**PRIMEIRO COMUNICADO DE ESCLARECIMENTO**  
**CONCORRÊNCIA SESC/GO Nº 22/01.00011**

**O SERVIÇO SOCIAL DO COMÉRCIO – SESC – Administração Regional do Estado de Goiás**, torna público, para fins de conhecimento dos interessados, os esclarecimentos dos questionamentos, da licitação em epígrafe, que tem como objetivo a **REFORMA DA UNIDADE SESC JATAÍ**, conforme disposto abaixo:

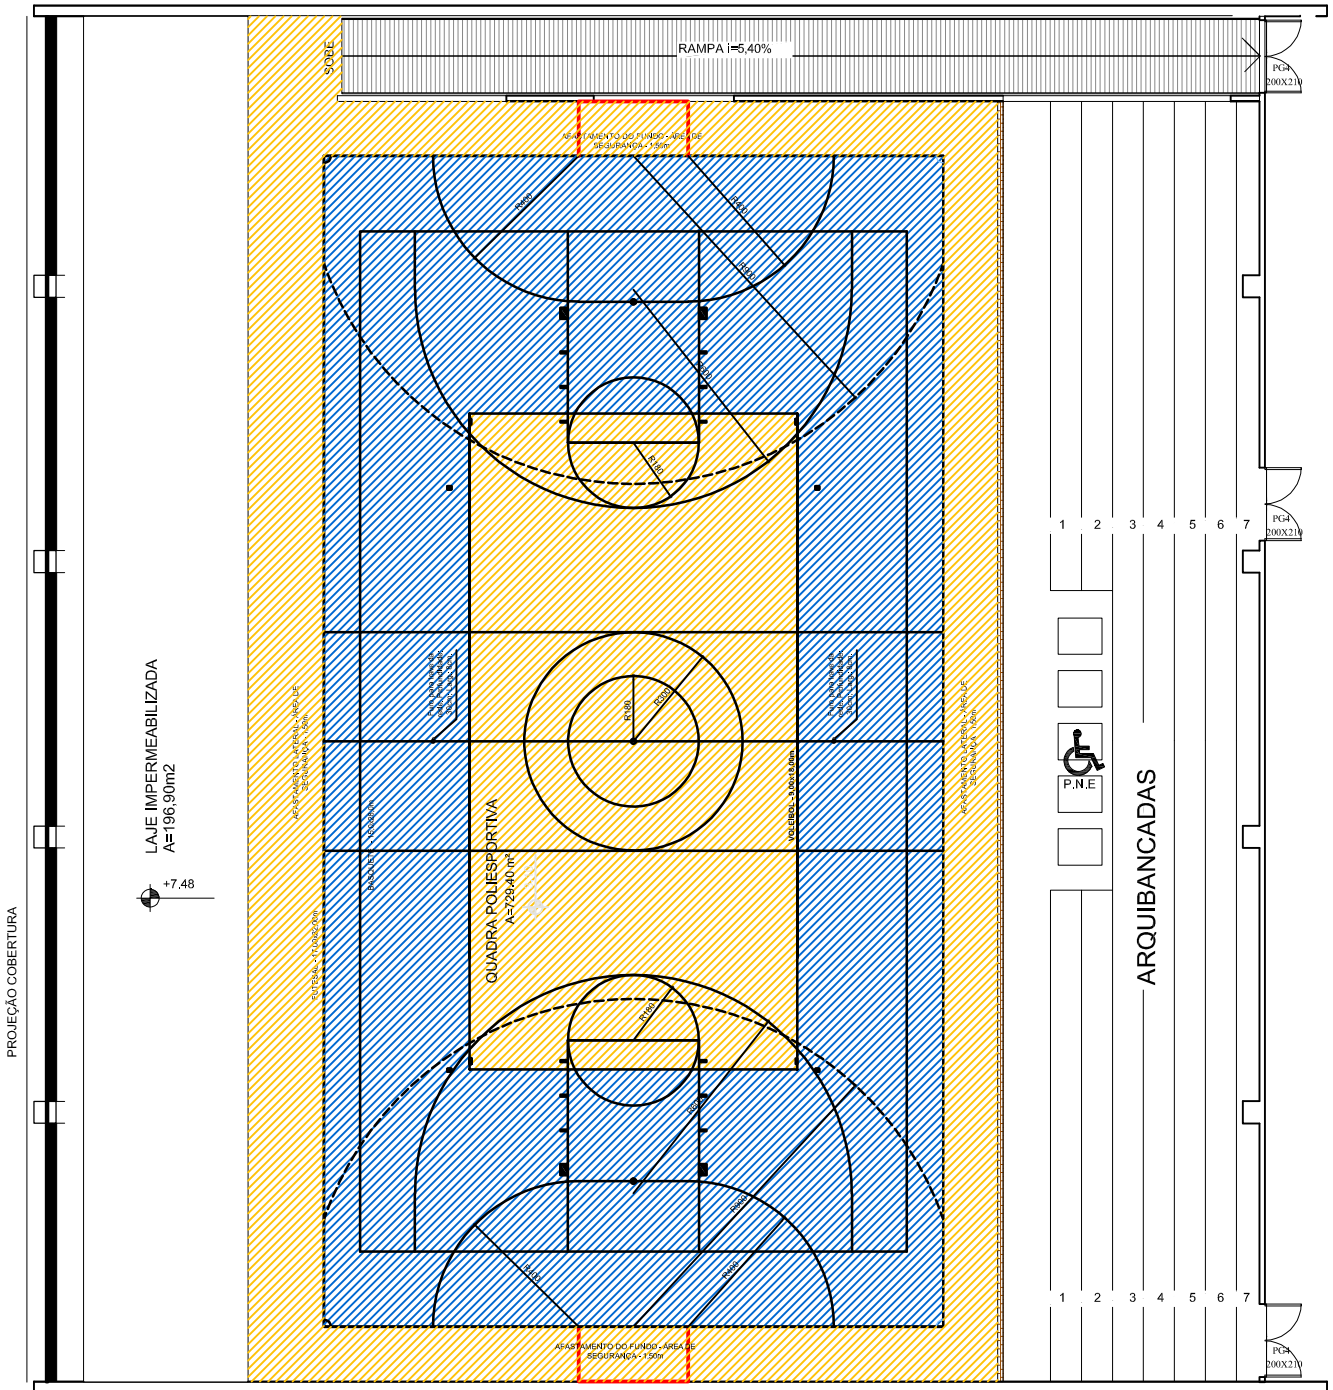
5. O ITEM Nº 3.1.4, PRECISO DE UMA ESPECIFICAÇÃO MELHOR DO MATERIAL E DO SERVIÇO?

**Resposta:** Conforme Especificação Técnica, tópico 3.2. Tratamento Termoacústico da Cobertura do Ginásio de Esporte, segue as informações necessárias para a execução do serviço.

Para o novo tratamento térmico do Bloco Ginásio a contratada deverá retirar todas as telhas metálicas da cobertura e rufos e instalar sobre a estrutura do telhado o sistema de feltro de lâ de vidro Facefelt 4+ da Isover considerando as orientações do manual de instalação do fabricante e garantindo o perfeito acabamento do sistema.

Segue maiores detalhes descritos nos itens:

3.2.4 - Isolação para coberturas

3.2.5 – Aplicação

- COBERTURA A SER IMPERMEABILIZADA
- LAJES A SEREM IMPERMEABILIZADAS
- TELHADOS EXISTENTE SEM ALTERAÇÃO

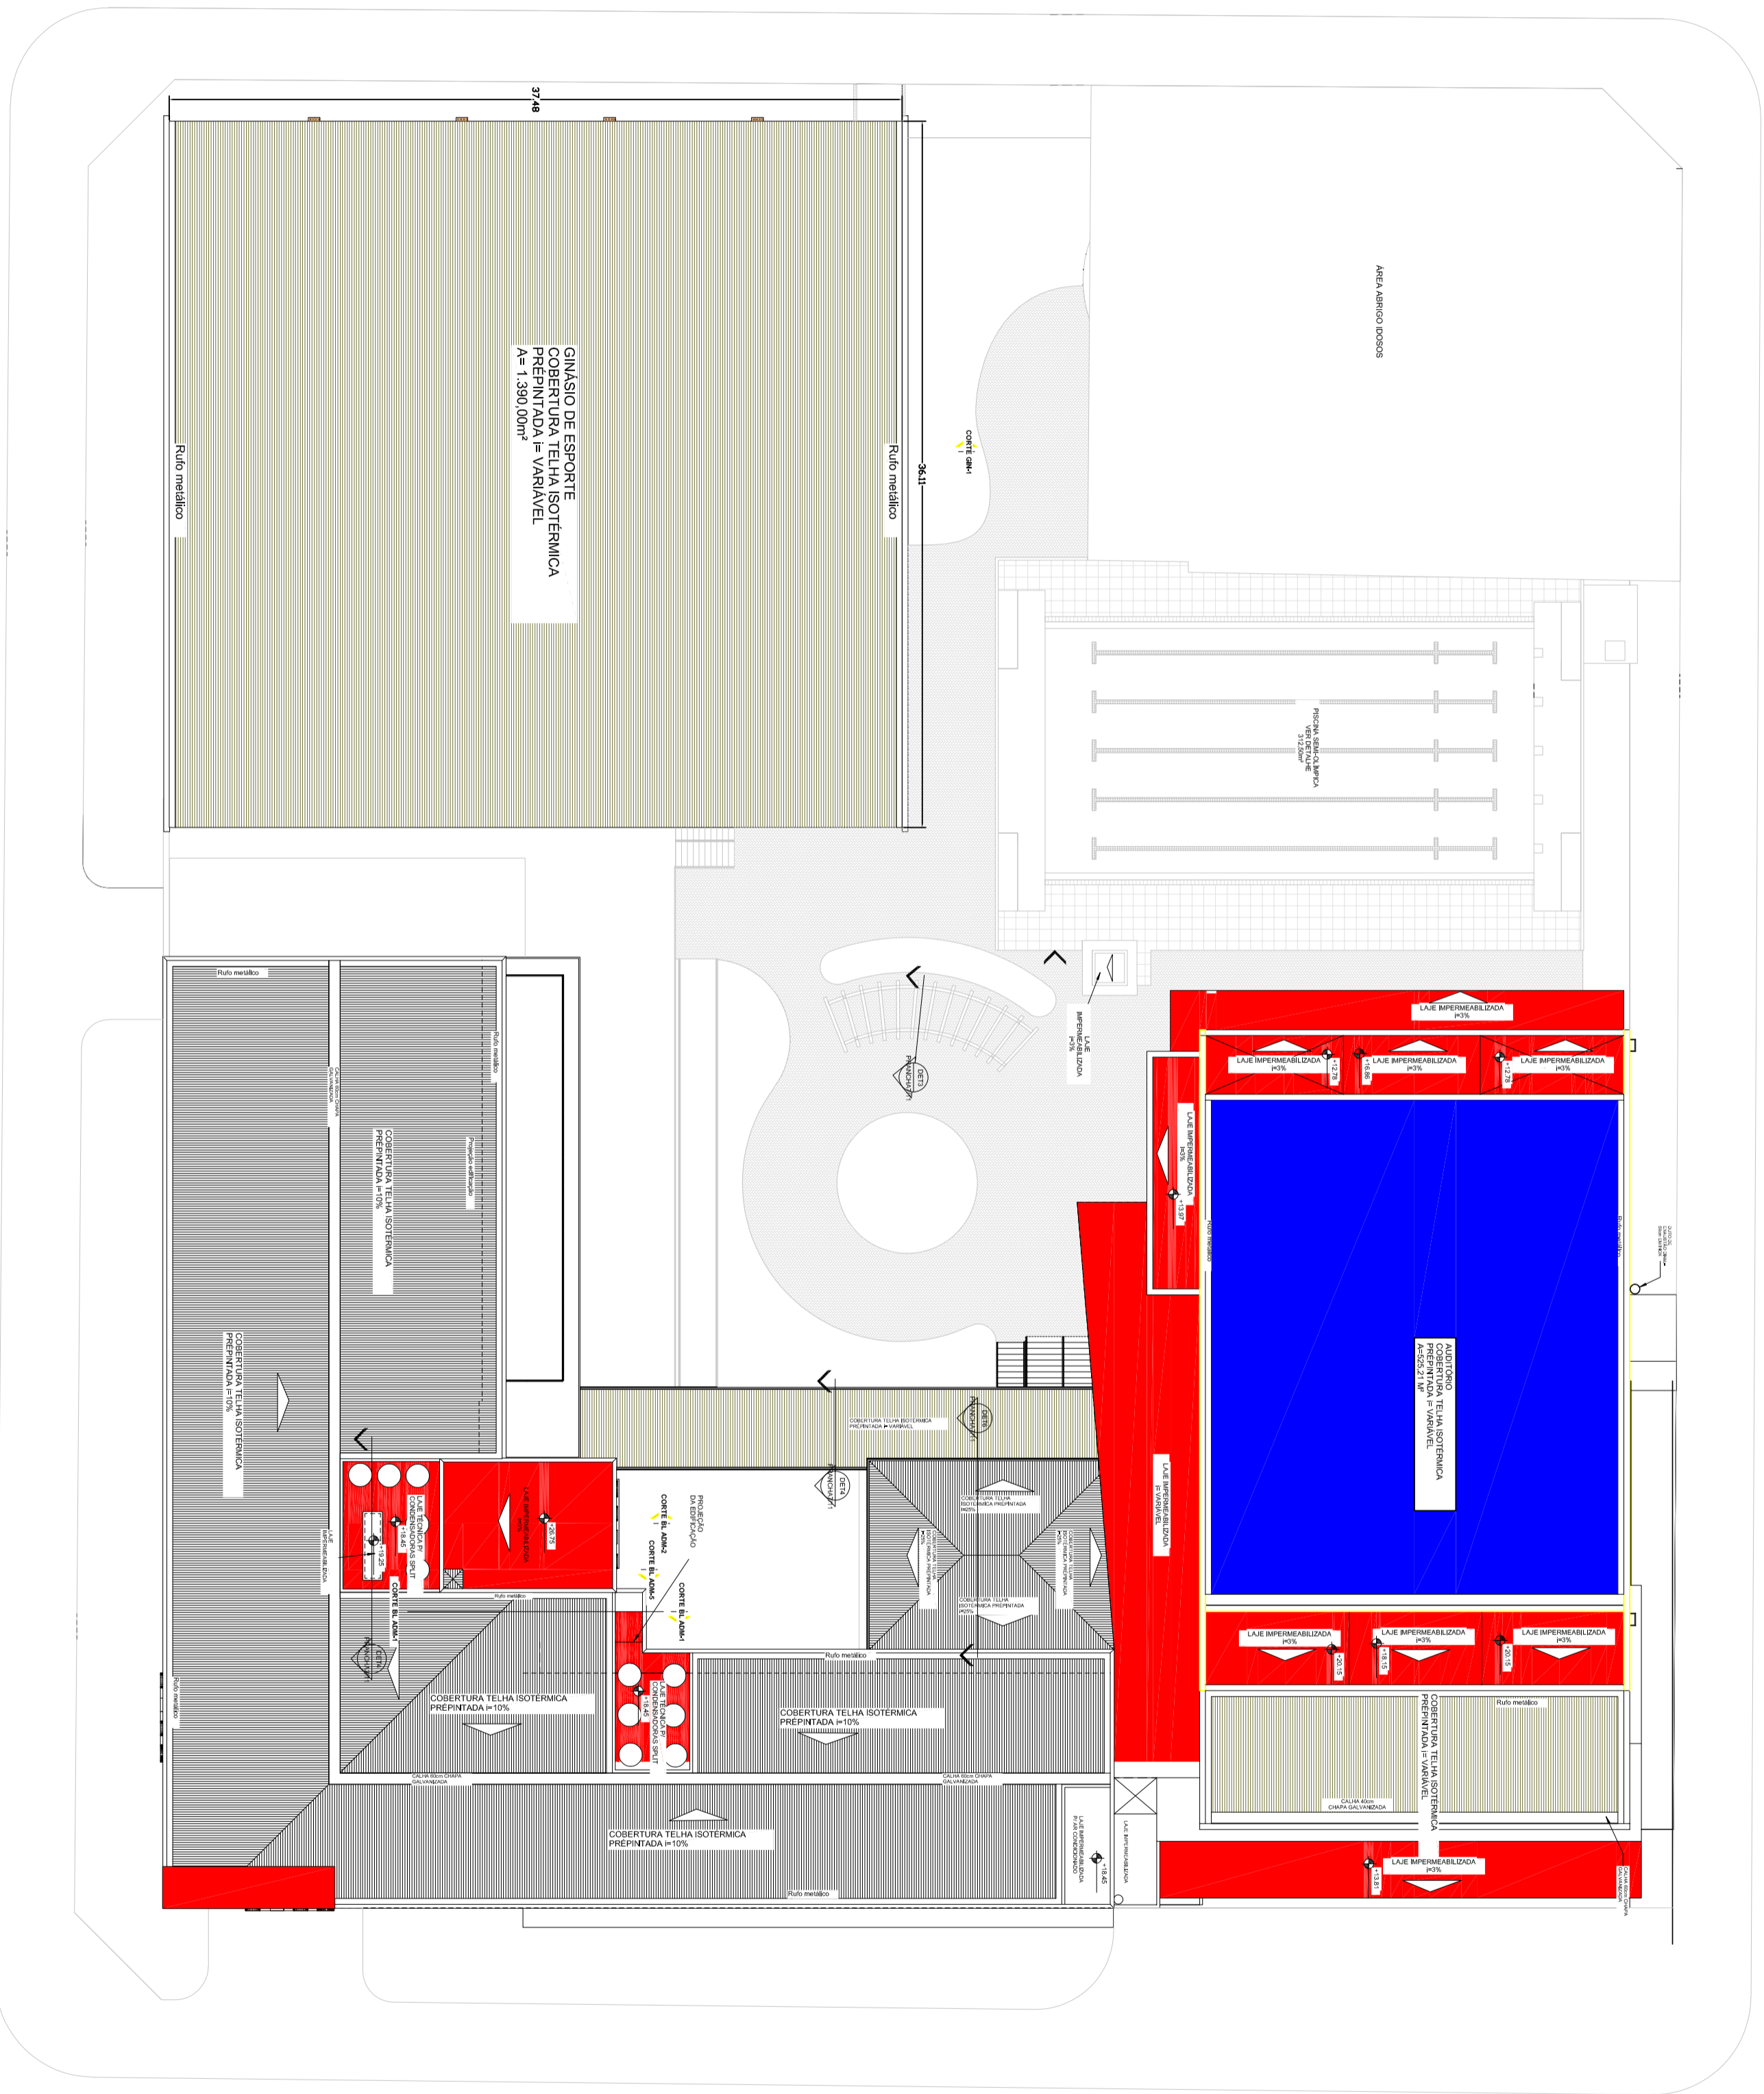
3. OS ITENS 6.4 E 6.5 REFERENTES A IMPERMEABILIZAÇÃO, COMO É O ACESSO PARA REALIZAR O SERVIÇO? ALTURA QUE SERÁ REALIZADO?

4. POSSUI O PROJETO DESTA QUADRA EM PDF E DWG? SE SIM, PODERIA ME ENCAMINHAR JUNTO COM A RESPOSTA DESTE E-MAIL?

**Resposta:** Algumas das lajes o acesso é realizado através de escada móvel e montagem de andaime. Para o prédio principal, mais alto deles (03 pavimentos), é feito por alçapão interno do prédio para cobertura.

**Resposta:** Os projetos constam no Anexo II – Especificação Técnica pág. 08 e 18. Segue em anexo os arquivos:

- Layout Ginásio Jataí e
- Planta Baixa – Impermeabilização.
